改善箇所説明図①

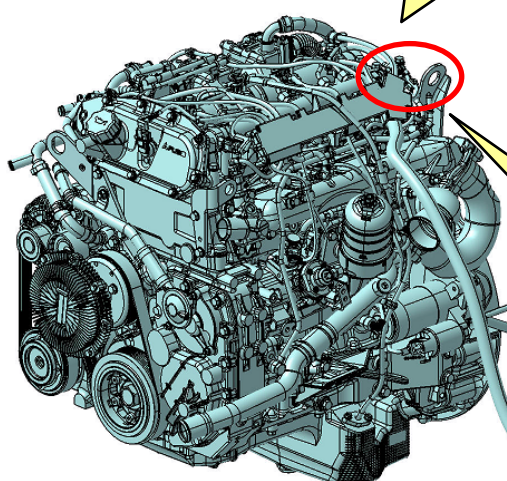
小型トラックにおいて、戻り側燃料ホースのクランプが装着されていないものがある。そのため、そのままの状態で使用を続けると、当該燃料ホースが外れて燃料が漏れ、最悪の場合、火災に至るおそれがある。

全車両、戻り側燃料ホースの接続部を点検し、クランプが無い場合はクランプを追加する。

注：□ は、追加する部品を示す。
